Objet : Rapport d'enquête technique sur la chute d'un passager du télésiège « Fontaines de Cotch » survenue le 22 décembre 2012 sur le domaine skiable de Gourette à Eaux-Bonnes

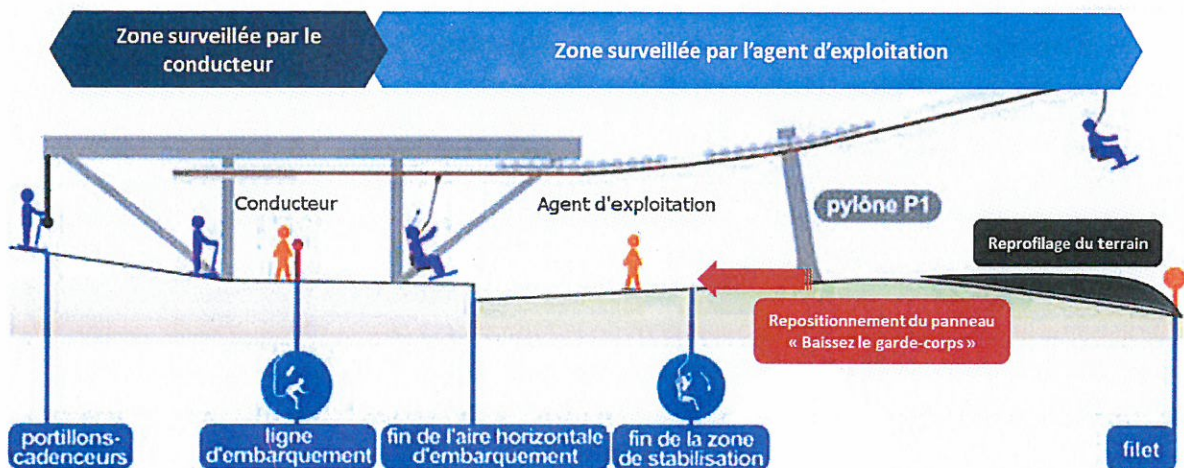
Conformément à la réglementation des remontées mécaniques, le panneau « Baissez le garde-corps » est placé dans la zone de stabilisation. Celle-ci doit avoir une longueur minimale de 10 mètres à partir du point d'embarquement (Guide technique RM2 – version du 20/04/2010, page 43), ou, traduite en temps, de 3,5 m/s (Guide technique RM1 – version du 11/06/2010, page 11), ce qui donnerait à une vitesse nominale de 2,5 m/s une distance de 8,75 mètres. Dans le cas du télésiège « Fontaines de Cotch », la position du panneau « Baissez le garde-corps » sur le pylône P1 place la fin de la zone de stabilisation à 14,5 mètres du point d'embarquement (cf. Figure 5 page 17 de votre rapport d'enquête).

Afin d'inciter les passagers à abaisser plus rapidement le garde-corps après entrée dans la zone de stabilisation, le panneau « Baissez le garde-corps » a été rapproché du point d'embarquement. Il se situe aujourd'hui à 10,70 mètres de ce point.

Dans l'hypothèse où une récupération de passager en situation de risque de chute devait être déclenchée dans la zone comprise entre le pylône P1 et la ligne de filets, il a semblé souhaitable d'abaisser la hauteur possible de chute. Le terrain a donc été légèrement relevé.

Les modifications 2, 3 et 4 apportées à la configuration et à l'exploitation de la gare de départ du télésiège « Fontaines de Cotch » sont reprises dans la figure ci-dessous :
